Gemeinde Wagenfeld: 51. Änderung des Flächennutzungsplanes

Abwägung der Stellungnahmen zur frühzeitigen Beteiligung der Behörden und sonstigen Träger öffentlicher Belange gemäß § 4 (1) BauGB und zur frühzeitigen Beteiligung der Öffentlichkeit nach § 3 (1) BauGB

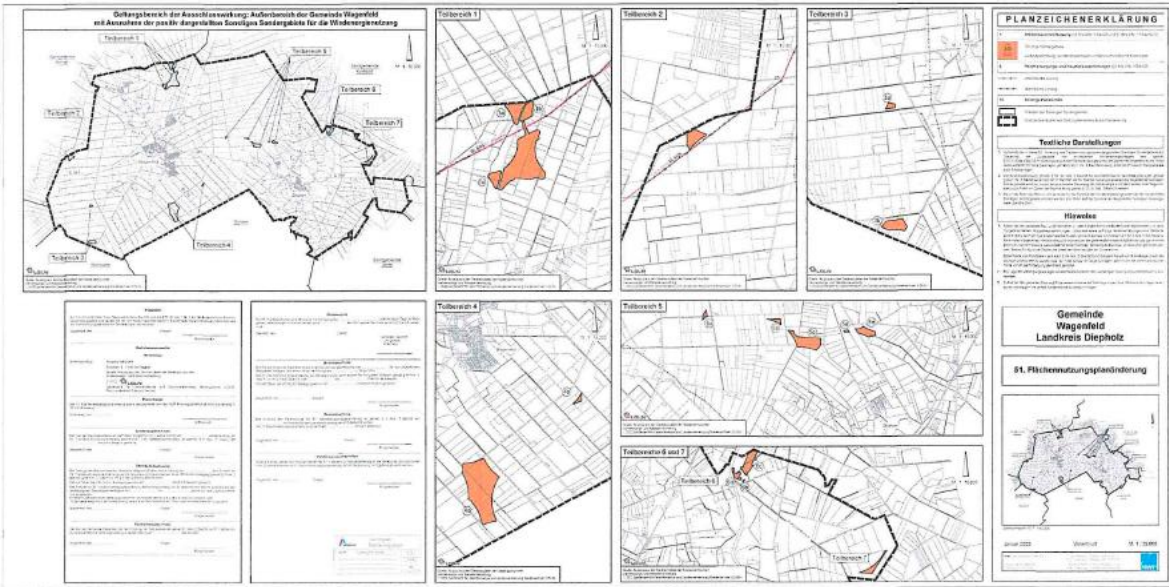
Nr.	Träger öffentlicher Belange Schreiben vom ...	Stellungnahme	Planungsrechtliche Vorgaben Abwägung/Beschlussempfehlung
	Fortsetzung Landkreis Diepholz	<p>1. Im „Teilbereich 1“ liegt der nördliche Anteil der Teilfläche 1 b innerhalb des mit Verordnung vom 01.12.2006 neu festgesetzten Überschwemmungsgebietes der Wagenfelder Aue.</p> <p>Erstmals wurde hier im Zuge des planungsrechtlichen Verfahrens zur 8. FNP-Änderung aus dem Jahr 2001 eine Fläche für Windkraftanlagen ausgewiesen- die aktuelle Festsetzung im Zuge der 22. FNP-Änderung aus dem Jahr 2010 basiert hierauf.</p> <p>Seitens der UWB ist gegenüber den Inhalten der 22. FNP-Änderung seinerzeit keine Bedenken geäußert worden, weil diese auf der seit Dezember 2001 rechtswirksamen 8. FNP-Änderung basiert und mit den Festsetzungen der 22. FNP-Änderung keine Verschlechterung der Belange des vorbeugenden Hochwasserschutzes innerhalb des 2006 neu festgesetzten Überschwemmungsgebietes verbunden sind.</p> <p>Die im nördlichen Anteil der Teilfläche 1 b vorhandene Windkraftanlage ist auf der Grundlage einer im Jahr 2002 erteilten Genehmigung nach dem BImSchG außerhalb der festgesetzten Überschwemmungsgebietsfläche errichtet worden. Es ist davon auszugehen, dass im Falle eines späteren Repowerings der Ersatz der Windkraftanlage am selben Standort erfolgt- grundsätzlich stehen auch noch zusätzliche überbaubare Flächen außerhalb der festgesetzten Überschwemmungsgebietsfläche zur Verfügung.</p> <p>Aus Sicht der UWB stehen daher innerhalb des nördlichen Anteils der Teilfläche 1 b auch ohne die Überschwemmungsgebietsflächen ausreichend Flächen für Windenergieanlagen zur Verfügung, weshalb das festgesetzte Überschwemmungsgebiet im Zuge der aktuellen 51. FNP-Änderung nicht als Bestandteil des Sondergebiets mit ausgewiesen werden sollte.</p>	<p>Die Stellungnahme wird zur Kenntnis genommen.</p> <p>Der Anregung wird nicht gefolgt. Die gesetzlich festgesetzten Überschwemmungsgebiete wurden im Standortkonzept als weiche Tabuzonen angesetzt. In der 51. Flächennutzungsplanänderung wurde jedoch bei den Teilbereichen 1 die Abgrenzung des Sondergebietes für die Windenergienutzung aus der wirksamen Flächennutzungsplandarstellung übernommen – soweit nicht von harten Tabuzonen überlagert. Dabei wird berücksichtigt, dass die Bestandinteressen einen abwägungsrelevanten Belang darstellen.</p> <p>Es sind jedoch nur Teilflächen von Teilbereich 1b vom Überschwemmungsgebiet überlagert. Durch den zur Entwurfsfassung berücksichtigten Abstand von 75 m zur Gemeindegrenze reduziert sich die Betroffenheit des Überschwemmungsgebietes am nördlichen Rand von Teilbereich 1b.</p> <p>Es verbleibt zur Entwurfsfassung bei der Darstellung in Teilbereich 1b von Sondergebieten für die Windenergie, am westlichen Rand tangiert der Teilbereich 1 b das Überschwemmungsgebiet. In festgesetzten Überschwemmungsgebieten können Windenergieanlagen unter den Voraussetzungen des § 78 Abs. 5 und 8 WHG als Ausnahmeentscheidung zulässig sein. Über den genauen Anlagenstandort wird auf nachfolgender Genehmigungsebene entschieden. Die Abgrenzung des Überschwemmungsgebietes wird nachrichtlich in die Planzeichnung übernommen.</p>

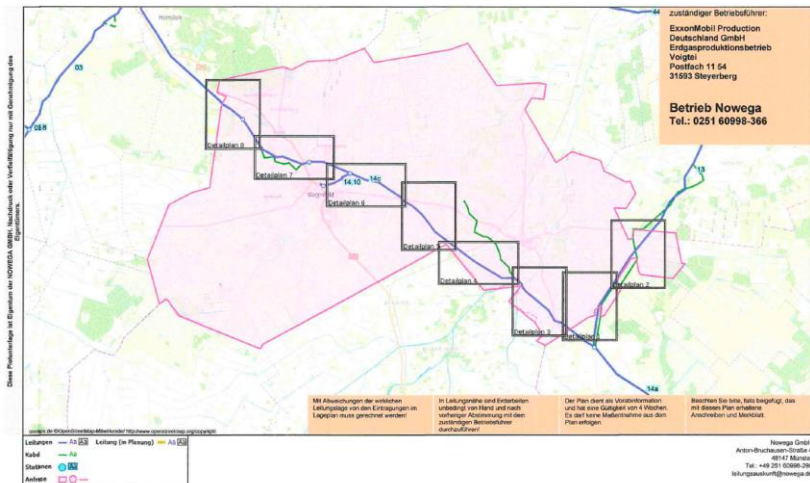
Nr.	Träger öffentlicher Belange Schreiben vom ...	Stellungnahme	Planungsrechtliche Vorgaben Abwägung/Beschlussempfehlung
	Fortsetzung Landkreis Diepholz	<p>FACHDIENST BAUORDNUNG UND STÄDTEBAU - DENKMALSCHUTZ</p> <p>Im vorliegenden Vorentwurf wird bereits an mehreren Stellen auf die Nähe des Teilbereiches 1 zur Fundstelle Wagenfeld 42 hingewiesen. Aus dem näheren Umfeld der Teilbereiche 2-7 hingegen sind bislang keine Fundstellen oder Bodendenkmale bekannt. Die Belange der Bodendenkmalpflege werden somit ausreichend berücksichtigt, es bestehen keine Bedenken.</p> <p>FACHDIENST BAUORDNUNG UND STÄDTEBAU - STÄDTEBAU</p> <p>Es besteht eine Diskrepanz zwischen der Herleitung der bestehenden SO-Darstellungen der 8. und 33. Änderung und den hier geplanten SO-Darstellungen der 51. Änderung des Flächennutzungsplanes der Gemeinde Wagenfeld, so dass der F-Plan als Gesamtkonstrukt (teilweise) einen inhaltlichen Widerspruch beherbergt, wenn die Herleitung der SO-Darstellungen nicht im Einklang miteinander stehen.</p> <p>Insofern müsste entweder eine ‚Bereinigung‘ des F-Planes vorgenommen werden, wenn die Flächen der ursprünglichen Änderungen inhaltlich nicht mit der hier vorliegenden Planung, insbesondere vor dem Hintergrund der Wirkungen nach § 35 Abs. 3 S. 3 BauGB, übereinstimmen oder die Tabuzonen sind anders zu definieren. Dies sollte dringend insbesondere aufgrund der Vermeidung von Unklarheiten erfolgen und um einer Funktionslosigkeit von textlichen und zeichnerischen Darstellungen im F-Plan der Gemeinde vorzubeugen.</p> <p>Die Anwendung des Rotor-out-Prinzips kann grundsätzlich nur im Rahmen der kommunalen Planungshoheit erfolgen. Zum gegenwärtigen Zeitpunkt erfolgt allerdings mehrfach eine Darstellung der SO-Gebiete bis an die Außengrenzen des Samtgemeindegebietes. Hierdurch wird suggeriert, dass die Rotorkreisflächen auch über die Samtgemeindegrenzen ragen dürfen. Dies wäre allerdings gleichzusetzen mit dem regelhaften Eingriff in die kommunale Planungshoheit der angrenzenden, kommunalen Planungsträger. Es wird daher dringend empfohlen, dass eine entsprechende Anpassung der Darstellung vorgenommen wird. Beispielsweise könnte der pauschale Abstand des Rotorkreises zu den Außengrenzen des Samtgemeindegebietes berücksichtigt und die SO-Gebiete entsprechend verkleinert werden.</p>	<p>Die Stellungnahme wird zur Kenntnis genommen.</p> <p>Es liegt Rechtsprechung vor, wonach errichtete Windenergieanlagen einen besonderen Abwägungsbelang darstellen, weshalb abwägungsfehlerfrei von den ansonsten im Plangebiet für die neu hinzukommenden Konzentrationsgebiete gewählten Schutzabstände (weiche Tabuzonen) gegenüber dem Altflächenbestand abgewichen werden kann.</p> <p>Das OVG hebt in einer Entscheidung die nicht einheitliche Anwendung von weichen Tabukriterien auf bestehende Standorte hervor (OVG Lüneburg, Urt. v. 7.2.2020 – 12 KN 75/18). Insbesondere das Interesse der Anlagenbetreiber an einem Repowering zusammen mit vorhandenen Gewöhnungseffekten bei Anwohnern und benachbarter Fauna sowie eine weiterverwendbare Infrastruktur (mit ihren vorhandenen Flächenversiegelungen) dürfte etwa als sachlicher Grund für eine Anlegung (gegenüber unbelasteten Flächen) unterschiedlicher weicher Tabukriterien in der Abwägung in Betracht kommen (Rn. 66 der o.g. Entscheidung). Das Interesse der Anlagenbetreiber an einem Repowering zusammen mit vorhandenen Gewöhnungseffekten begründen hier die Abweichung von den weichen Tabuzonen des Standortkonzeptes für die Teilbereiche 1 und 6.</p> <p>Die Anregung wird berücksichtigt. Es erfolgt bei Teilbereich 1 und 6 eine Rücknahme der Sondergebiete für die Windenergienutzung um einen Rotorradius von 75 m. Damit wird ein Überstreichen der Nachbargemeinde durch den Rotor der Anlage vermieden.</p>

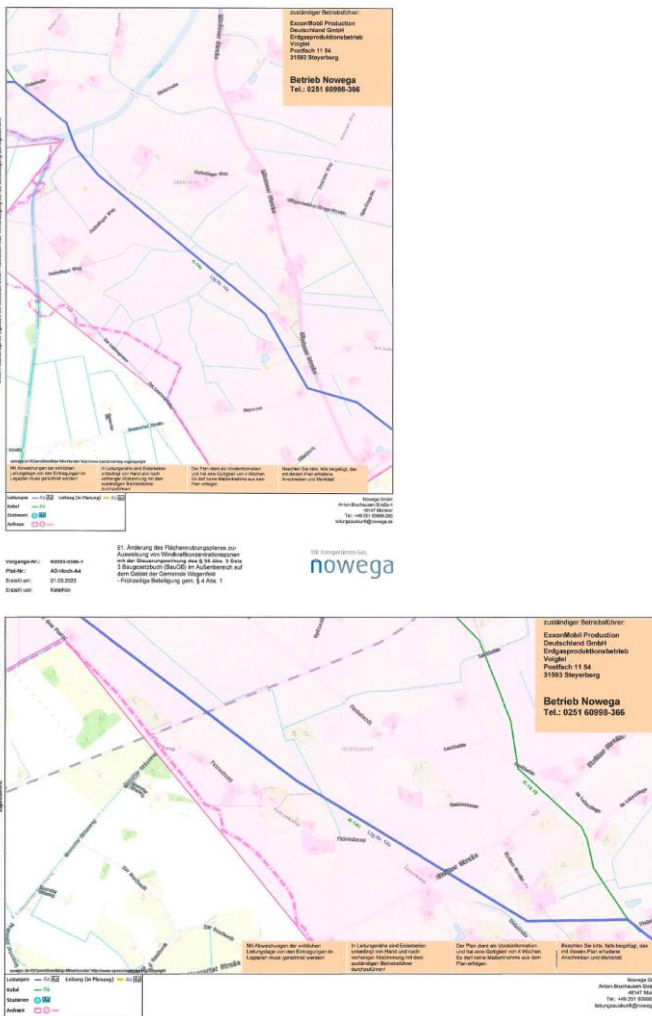
Nr.	Träger öffentlicher Belange Schreiben vom ...	Stellungnahme	<i>Planungsrechtliche Vorgaben Abwägung/Beschlussempfehlung</i>
	Fortsetzung Amprion	<p>2. Teilbereich 2 Diese Flächendarstellung reicht teilweise bis an die Leitungsmitellinie heran.</p> <p>Da aber - wie bereits in der Begründung zur Flächennutzungsplanänderung auf Seite 41 vorgetragen - die detaillierte Abstimmung im Rahmen der nachfolgenden Bebauungsplanebene erfolgt, kann an dieser Stelle auf die Anpassung der Abgrenzungen verzichtet werden.</p> <p>Im Bereich der weiteren Teilflächen verlaufen keine Höchstspannungsleitungen von Amprion.</p> <p>Zur besseren Übersicht haben wir den Leitungsverlauf mit Maststandorten in die Teilbereichskarte im Maßstab 1 : 15000 vom Januar 2023 eingetragen. Wir weisen noch einmal darauf hin, dass sich die tatsächliche Lage der Leitung ausschließlich aus der Örtlichkeit ergibt.</p> <p>Wir bitten Sie, die technischen Vorgaben der DIN EN 50341-2-4 aus unserer Stellungnahme vom 12.05.2022 weiterhin bei der Bauleitplanung zu berücksichtigen und Amprion weiter am Verfahren zu beteiligen.</p> <p>Für Rückfragen stehen wir Ihnen gerne zur Verfügung.</p>	<p>Auf den Teilbereich 2 wird zur Entwurfsfassung verzichtet. Aufgrund von erforderlichen Abständen sowohl mit den Rotoren zur 380 KV Freileitung als auch aufgrund des erforderlichen Abstandes zur Nachbargemeinde und aufgrund des vorhandenen Gewässers verbleiben keine ausreichenden sinnvoll zu nutzenden Flächen.</p> <p>Die Stellungnahme wird zur Kenntnis genommen.</p> <p>Die DIN Vorschriften werden auf nachgelagerter Genehmigungsebene und in dem zu überarbeitenden Standortkonzept berücksichtigt.</p>

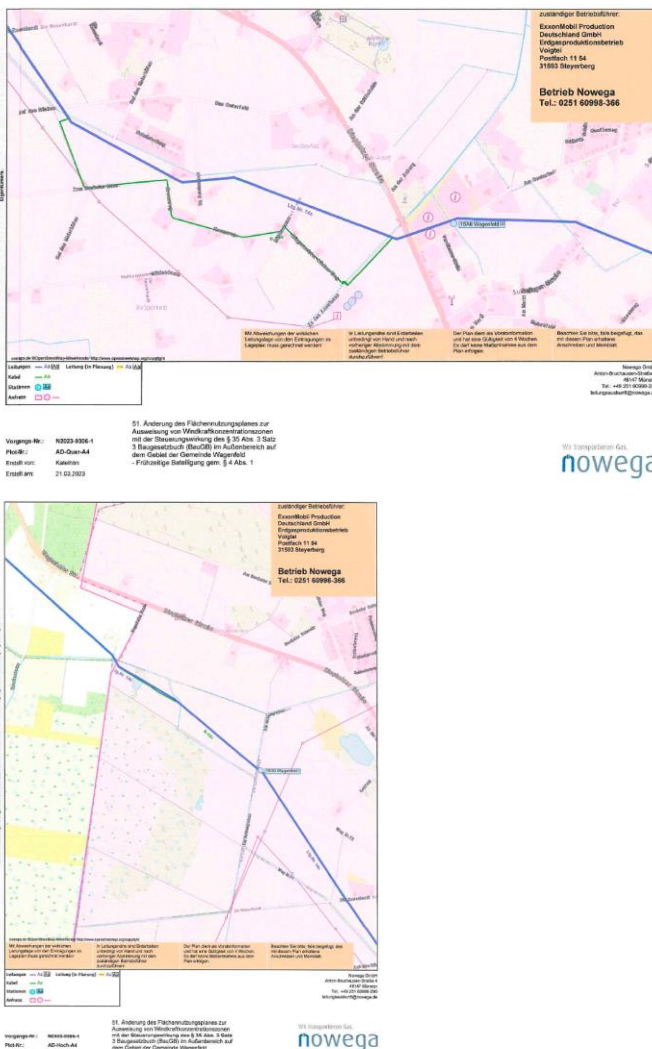
Nr.	Träger öffentlicher Belange Schreiben vom ...	Stellungnahme	<i>Planungsrechtliche Vorgaben</i> <i>Abwägung/Beschlussempfehlung</i>
	Fortsetzung UHV 71	5. Alle neu zu erstellenden Verrohrungen incl. der Unterhaltungspflicht bleiben im Eigentum des Antragstellers. 6. Im Bereich von zurückgebauten Verrohrungen sind ggfls. erforderliche Maßnahmen wie z.B. Schotterungen oder Fascinen einzubringen. 7. Einzelne Kreuzungen der Gewässer mit Kabeln o. ä. sind einzeln zu beantragen. 8. Beginn und Ende der einzelnen Arbeiten an den betreffenden Standorten sind dem Unterhaltungsverband Hunte Nr. 71 anzuzeigen. 9. Abnahmen der einzelnen Standorte haben stattzufinden.	Über die konkreten Anlagenstandorte wird auf nachgelagerter Genehmigungsebene entschieden. Die erforderlichen Abstände zu Gewässern und die nebenstehenden Hinweise werden auf nachgelagerter Genehmigungsebene berücksichtigt.
4a	Nowega GmbH Anton-Bruchhausen- Straße 4 48147 Münster 23.03.2023	<p><u>Von dem Vorhaben sind nachfolgende Anlagen der Nowega GmbH betroffen:</u></p> <p>Gashochdruckleitung 14c Rehden - Steinbrink, Schutzstreifenbreite 8,00 m Gashochdruckleitung 14.10 Wagenfeld II, Schutzstreifenbreite 8,00 m Gashochdruckleitung 13 Voigtei - Steinbrink II, Schutzstreifenbreite 8,00 m Station Wagenfeld Maschweg 1A24 Station Wagenfeld I IS10 Station Wagenfeld auf der Masch 1A98 Station Wagenfeld III 1SA6 Station Wagenfeld II 1502 Kabel K-720 Voigtei - Steinbrink Kabel K-14.10 Wagenfeld II Kabel K-14c Rehden - Steinbrink Kabel K-14.12 Anschluss EVB Wagenfeld</p> <p>Mit diesem Schreiben erhalten Sie einen Quickplot(s), in denen unsere im Planungsraum befindlichen Anlagen dargestellt sind. Diese dienen zur unverbindlichen Vorinformation und sind zeitlich nur begrenzt gültig. Die Angaben über Lage und Verlauf der Anlagen sind so lange als unverbindlich anzusehen, bis sie durch unseren nachfolgend genannten Betriebsführer bei einem Einweisungstermin in der Örtlichkeit bestätigt werden:</p> <p>Zuständiger Betriebsführer für die Gashochdruckleitungen Nr. 14c und 14.10 ist der</p> <p>Betrieb Nowega Tel.: 0251 60998-366.</p>	Die Stellungnahme wird zur Kenntnis genommen.

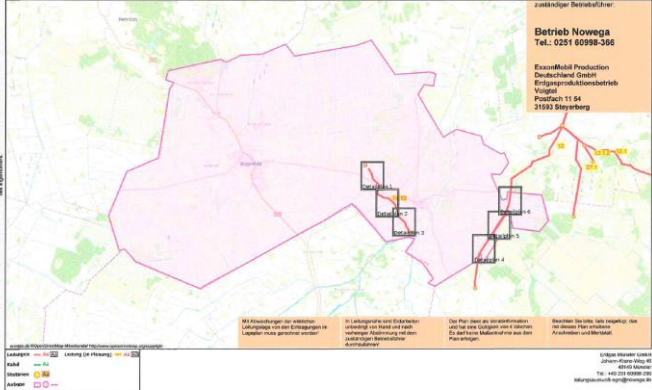
Nr.	Träger öffentlicher Belange Schreiben vom ...	Stellungnahme	Planungsrechtliche Vorgaben Abwägung/Beschlussempfehlung
	Fortsetzung Nowega	<p>Bei der Standortwahl ist nachzuweisen, dass der geforderte Mindestabstand und die Kriterien, die sich aus der Rundverfügung ergeben, eingehalten werden. Zur Leitungsachse der Gashochdruckleitungen und obertägigen Anlagen beträgt der Mindestabstand 900 m. Bei einer Unterschreitung des geforderten Mindestabstands oder Nichteinhaltung der geforderten Kriterien ist eine Bewertung des Einzelfalls (Gutachten) erforderlich. Das Gutachten muss den Anforderungen der Rundverfügung entsprechen.</p> <p>Bei der weiteren Planung ist zudem sicherzustellen, dass auch durch den Bau von Nebenanlagen (z. B. Verlegen von Erdkabeln, Anlegen/Ausbau von Zuwegungen, Anpflanzungen von Bäumen oder Sträuchern, etc.) keine leitungsgefährdenden Einwirkungen resultieren.</p> <p>Anlage</p> <p>Quickplot(s) Fechter</p> <p>Richtlinie: - Schutzanweisung Gashochdruckleitungen - Richtlinie: - Bauleitplanung - Rundverfügung 4.45 des LBEG</p> <div data-bbox="548 911 1355 1396">  <p>51. Änderung des Flächennutzungsplanes zur Ausweisung von Windkraftkonzentrationszonen mit der Steuerungswirkung des § 25 Abs. 3 Satz 3 Baugesetzbuch (BauGB) im Außenbereich auf dem Gebiet der Gemeinde Wagenfeld - Frühzeitige Beteiligung gem. § 4 Abs. 1</p> <p>Vorgangs-Nr.: N2023-0206-1 Post-Nr.: AD Übersicht-Quer Erstellt von: Kuhnrich Erstellt am: 21.03.2023</p> <p>Nowega GmbH Anton-Broschhausen-Strasse 4 48147 Münster Tel.: +49 251 50886-260 info@nowega.de</p> </div>	<p>Die Stellungnahme wird zur Kenntnis genommen. Zur Entwurfsfassung wird auf die Teilbereiche 2, 3, 4b, 5a-e und 7 verzichtet. Der dem Schreiben beigefügten Anlage ist zu entnehmen, dass sich die Gasleitung außerhalb der dargestellten Sondergebiete befindet.</p>

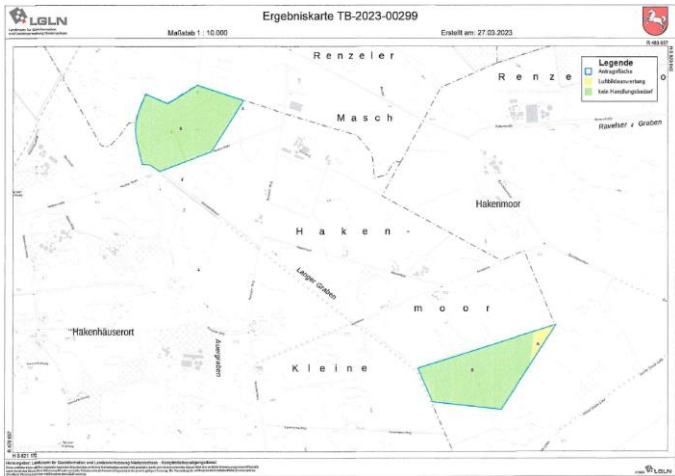
Nr.	Träger öffentlicher Belange Schreiben vom ...	Stellungnahme	<i>Planungsrechtliche Vorgaben</i> <i>Abwägung/Beschlussempfehlung</i>
	Fortsetzung Niedersächsische Landesbehörde für Straßenbau und Verkehr	<p>Anlagen oder Flächen, die diese Abstände nicht einhalten, kann seitens der Straßenbauverwaltung nicht zugestimmt werden. Soweit erforderliche Abstände wegen der Gefahr des Eisabwurfes nicht eingehalten werden, ist laut Anlage 1.2.8/6 Nr. 2 und Nr. 3.2 eine gutachterliche Stellungnahme erforderlich. Die Prüfung der Gutachten und die Formulierung von Auflagen, die ein Unterschreiten der o.g. Abstände ermöglichen, obliegen in der Regel nicht der Straßenbauverwaltung.</p> <p>Sollte der o.g. Abstand zur überörtlichen Verkehrsstraße unterschritten werden, behält sich die Straßenbauverwaltung im Rahmen der weiteren Genehmigungsplanung die Vorlage weiterer Nachweise zur Gewährleistung von Sicherheit und Leichtigkeit des Verkehrs bezogen auf die oben genannten Aspekte vor.</p> <p>Bei der Festlegung von geeigneten Windenergiestandorten und dem Repowering sollte insbesondere auch auf die verkehrliche Erschließung geachtet werden. Für die Errichtung von Windenergieanlagen werden Sondertransporte mit Oberbreiten und -längen abgewickelt. Es wäre wünschenswert, wenn bereits bei der Planung der Windparks darauf geachtet wird, dass diese über das kommunale Straßennetz ausreichend erschlossen werden. Die Anlage von neuen Zufahrten oder die andersartige Nutzung vorhandener Zufahrten zu Bundes-, Landes- oder Kreisstraßen ist außerhalb der Ortsdurchfahrten im Einzelfall zu prüfen.</p> <p>Sofern betreffende Gemeindestraßen mit Anschluss an überörtliche Verkehrsstraßen ausgebaut werden sind für die Einmündungsbereiche im Zuge der überörtlichen Verkehrsstraßen vor Baubeginn entsprechende Vereinbarungen zwischen den betreffenden Gemeinden als Baulastträger der Gemeindestraßen und dem Geschäftsbereich Nienburg der Nieders. Landesbehörde für Straßenbau und Verkehr als Baulastträger der Bundes- und Landesstraßen bzw. dem Landkreis Nienburg/Weser als Baulastträger der Kreisstraßen abzuschließen.</p>	<p>Über die konkreten Anlagenstandorte und die Abstände zu den Straßen sowie die Einholung konkreter Gutachten wird auf nachgelagerter Genehmigungsebene in Kenntnis der dann vorliegenden Anlagenhöhe entschieden.</p> <p>Der Hinweis bezieht sich auf die Genehmigungsebene.</p> <p>Der Hinweis bezieht sich auf die Genehmigungsebene.</p> <p>Der Hinweis bezieht sich auf die Genehmigungsebene.</p>

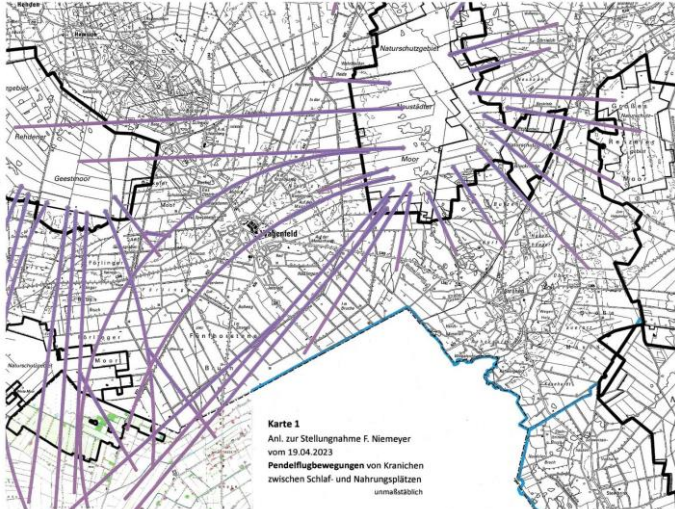
Nr.	Träger öffentlicher Belange Schreiben vom ...	Stellungnahme	Planungsrechtliche Vorgaben Abwägung/Beschlussempfehlung
	Fortsetzung BUND	<p>Auf die <u>überregionale ökologische Bedeutung der Hochmoore in der Diepholzer Moorniederung</u> muss hier zunächst eingegangen werden, da sie in den folgenden Ausführungen noch große Relevanz haben. Wegen ihrer Unzugänglichkeit bildeten Hochmoore natürliche Grenzen zwischen machen Dörfern und Siedlungen, was noch heute an Grenzverläufen sichtbar ist. Die Gemeinde Wagenfeld ist im Südwesten durch das Oppenweher Moor nach Stemwede (NRW) und Lemförde abgegrenzt, nach Westen durch das Rehdener Geestmoor zur Samtgemeinde Rehden, nach Nordosten durch das Neustädter Moor (= Südliches Wietingsmoor) und die Bleckriede (Niedermoor) zur SG Kirchdorf und im Osten durch das Große Moor bei Uchte zur SG Uchte im LK Nienburg. Das Neustädter Moor bildete für die Ortschaften/Gemeinden Wagenfeld und (Hannoversch)-Ströhen die Grenze bevor in den 1970er Jahren Ströhen zu Wagenfeld kam.</p> <p>Die geschützten Hochmoore oder Teile davon haben sich nach Abschluss der industriellen Abtorfung und sukzessiver Wiedervernässungen durch den Naturschutz u.a. dahin entwickelt, dass sie von durchziehenden rastenden Kranichen zunehmend als sichere Schlafplätze genutzt werden. Tagsüber nehmen Kraniche auf umgebenden i. d. R. abgeernteten Feldern Nahrung auf z.B. Getreide- und Maiskörner. Der morgendliche Flug aus den nassen Moorflächen auf Felder und Grünland und abends wieder zurück, also <u>2 Flüge täglich, werden Pendelflüge genannt. Die landschaftlich offenen Verbindungen zwischen Moor und Nahrungsflächen sind wertgebend und unerlässlich</u> für das wochenlange Rastgeschehen bei Kranichen. Ein Teil der Kraniche überwintert inzwischen in der Diepholzer Moorniederung, auch im Bereich der vier großen wiedervernässten Hochmoore in/um der/die Gemeinde Wagenfeld, wie jahrelange Rastbestandszählungen ergeben haben.</p>	<p>Der Hinweis wird zur Kenntnis genommen.</p> <p>Der Hinweis wird zur Kenntnis genommen.</p>

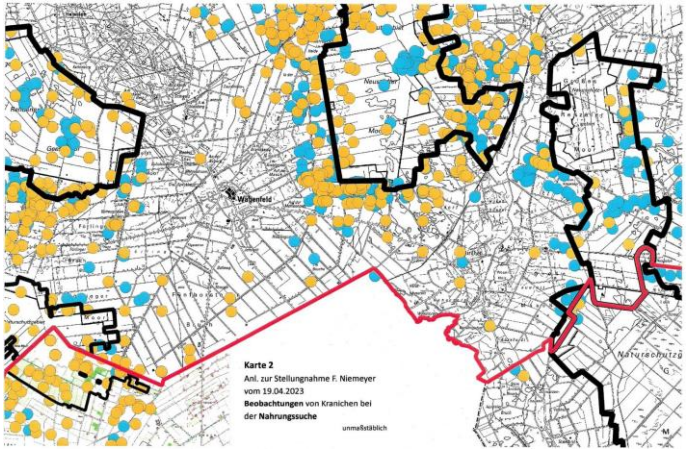
Nr.	Träger öffentlicher Belange Schreiben vom ...	Stellungnahme	Planungsrechtliche Vorgaben Abwägung/Beschlussempfehlung
	Fortsetzung BUND	<p><u>In beiliegender Karte 1 (unmaßstäblich) sind die Pendelflugbewegungen rastender Kraniche dargestellt</u>, wie sie der Unterzeichner und viele KranichzählerInnen des BUND Diepholzer Moorniederung seit 2001 (22 Jahre lang) beobachtet hat. Die Flugbewegungen haben sich in den vergangenen 5 Jahren insofern geändert, als Nahrung suchende Kraniche im Kulturland südlich des Oppenweher Moores (NRW) nicht nur Richtung Schlafplätze im Rehdeener Geestmoor, sondern den längeren Weg Richtung Neustädter Moor genommen haben. Das Oppenweher Moor wird bei Pendelflügen regelmäßig überflogen und bei normal feuchten Bedingungen als Schlafplatz bzw. Versammlungsort genutzt, besonders in Frühjahr beim Heimzug, da dann die im Winterhalbjahr aufsummierten Niederschläge günstige Verhältnisse in der Moorlandschaft bieten.</p> <p>Aus vorgenannten Gründen müssen wir WEA-Planungen ablehnen, die quer zu den Mooren (=Schlafplätze) den Pendelflug der Kraniche zu ihren Nahrungsflächen abriegeln und näher als 500m an den EU-Vogelschutz- und Naturschutzgebieten stehen.</p> <p>Um einen Mindest-Eindruck von der Raumnutzung von Kranichen in der Landschaft zu geben sind (nicht systematisch) persönlich erhobene Kranich-Beobachtungsdaten des Unterzeichners ausgewertet und kartographisch dargestellt worden (Karte 2, unmaßstäblich, als Anlage). Sie entstammen der Datenbank ornitho.de (Punkte orange), die ornithologische Meldedaten aufnimmt und der Datenbank ICORA.de (Punkte blau) von Kranichschutz Deutschland, bei der farbberingte und besenderte Kraniche gemeldet werden können. Der gezeigte <u>Datenumfang dokumentiert lediglich jeweils einen Koordinatenpunkt, ohne weitere Angaben, wie viele Kraniche dort beobachtet wurden.</u></p> <p>Die Pfeil- und Punktdarstellungen machen ohne Anspruch auf systematische Methodik und Vollständigkeit deutlich, wie <u>als Beispiel die Vogelart Kranich</u> Raumaktivitäten zwischen den Mooren/Schutzgebieten und dem umgebenen Kulturland zeigt, hier überwiegend in der Rast-, Zug- und Überwinterungszeit. Kraniche brüten auch in den vernässten Mooren und suchen im Umfeld nach Nahrung.</p>	<p>Der Hinweis wird zur Kenntnis genommen.</p> <p>Der Hinweis wird zur Kenntnis genommen.</p> <p>Der Hinweis wird zur Kenntnis genommen.</p> <p>Der Hinweis wird zur Kenntnis genommen.</p>

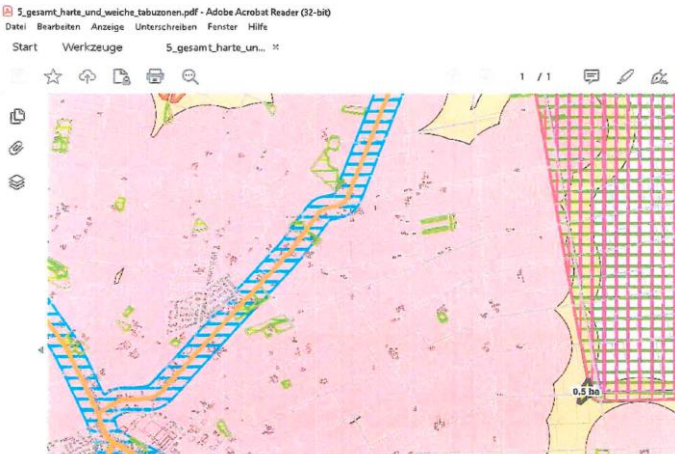
Nr.	Private Einwender/in Schreiben vom ...	Stellungnahme	Planungsrechtliche Vorgaben Abwägung/Beschlussempfehlung
	Fortsetzung BSH	<p>Empfehlungen für aus fachlicher Sicht gebotene Schutzabstände wurden von den Länderarbeitsgemeinschaften der Vogelschutzwarten (LAG VSW) veröffentlicht</p> <p>Darin heißt es auf Seite 7:</p> <p><i>„Die Betroffenheit der einzelnen Arten beruht nicht nur auf dem Kollisionsrisiko, sondern auf verschiedenartigen Wirkungen. Neben dem Risiko, mit den Rotoren von WEA und teils auch mit deren Masten zu kollidieren oder aufgrund von Verwirbelungen abzustürzen, sind auch Störwirkungen durch die Bewegung der Rotoren, durch Geräuschemissionen der WEA oder durch Wartungsarbeiten zu verzeichnen. [...] Auch Erschließungen können Lebensräume verändern, etwa durch neue Wegenetze in vormals unzerschnittenen Landschaften. Dies kann zu dauerhafter Beeinträchtigung der Lebensräume, Aufgabe von Brutplätzen oder auch dauerhaft reduziertem Bruterfolg führen, etwa durch die Begünstigung von Prädatoren. Viele Arten zeigen gegenüber WEA ein deutliches Meideverhalten, zudem können WEA bzw. Windparks Barrierewirkungen zwischen wichtigen Teillebensräumen von Arten entfalten.“</i></p> <p>Vor dem Hintergrund der genannten Gefährdungen wird ein Mindestabstand von mindestens 1200 m zu europäischen Vogelschutzgebieten und allen Schutzgebietskategorien nach nationalem Naturschutzrecht mit WEA sensiblen Arten im Schutzzweck bzw. in den Erhaltungszielen gefordert.</p> <p>Die Errichtung von Windenergieanlagen in unmittelbarer Nähe des Oppenweher Moores ist daher sowohl aus Sicht des Klimas als auch des Artenschutzes weder geboten noch zielführend und wird aufgrund der beschriebenen negativen Auswirkungen abgelehnt.</p>

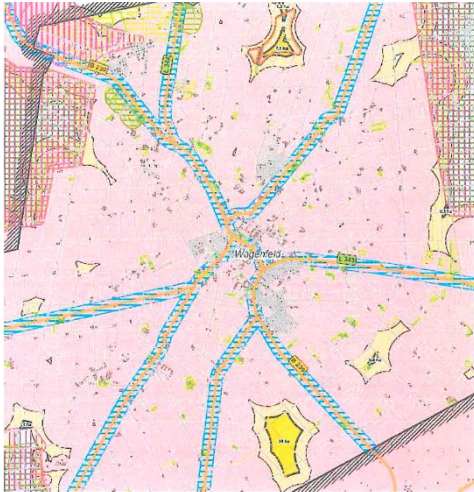
Nr.	Private Einwender/in Schreiben vom ...	Stellungnahme	<i>Planungsrechtliche Vorgaben</i> <i>Abwägung/Beschlussempfehlung</i>
17	<p>RAe Kanzlei Bremen 28217 Bremen</p> <p>18.04.2023</p>	<p>In vorbezeichneter Angelegenheit zeigen wir an, dass uns Herr XX (XX, 49419 Wagenfeld) beauftragt hat. Die Kopie einer uns legitimierenden Vollmacht liegt an.</p> <p>Herr XX ist Sprecher der Eigentümergemeinschaft „XX“. Die Eigentümergemeinschaft besteht aus den weiteren Mitgliedern XX</p> <p>Hiermit möchten wir zum vorliegenden Entwurf Stellung nehmen:</p> <p>Die Mitglieder der Eigentümergemeinschaft „XX“ halten diverse landwirtschaftliche Flächen in der Gemeinde Wagenfeld. Gemeinsam ist die Errichtung von bis zu drei Windenergieanlagen beabsichtigt. In einem der Vorentwürfe zur 51. Änderung des Flächennutzungsplans war der angesprochene Bereich bereits einmal als Potenzialfläche enthalten. Aus dem aktuellen Entwurf wurde die Potenzialfläche allerdings wieder gestrichen, weil einer Ausweisung militärische Belange entgegenstehen sollen (Hubschraubertieffluggebiet).</p>	<p>Die Stellungnahme wird zur Kenntnis genommen.</p> <p>Die Stellungnahme wird zur Kenntnis genommen. Es gab keinen weiteren Vorentwurf zur 51. Änderung.</p> <p>Im Standortkonzept Windenergie war in dem angesprochenen Bereich nordöstlich von Wagenfeld zunächst eine 1,4 ha große Potenzialfläche nach Abzug der harten und weichen Tabuzonen erkannt worden. Aufgrund der Betroffenheit der Potenzialfläche von den militärischen Korridoren ist diese Fläche aber nicht weiterverfolgt worden. Die Gemeinde bewertet die in ihrem Gebiet befindlichen Hubschraubertiefflugkorridore, insoweit sich in ihnen keine Bestandsanlagen befinden, wie beschrieben nun als weiches Tabukriterium. Auch dies führt dazu, dass die genannte Fläche von 1,4 ha nicht für die Windenergienutzung zur Verfügung steht.</p> <p>Der Flächenvorschlag des Einwenders (gemäß Karte im Anhang des Einwenderschreibens) stimmt nicht mit den Kriterien der Gemeinde/ des Standortkonzeptes überein und kommt daher zu anderen Abgrenzungen.</p>
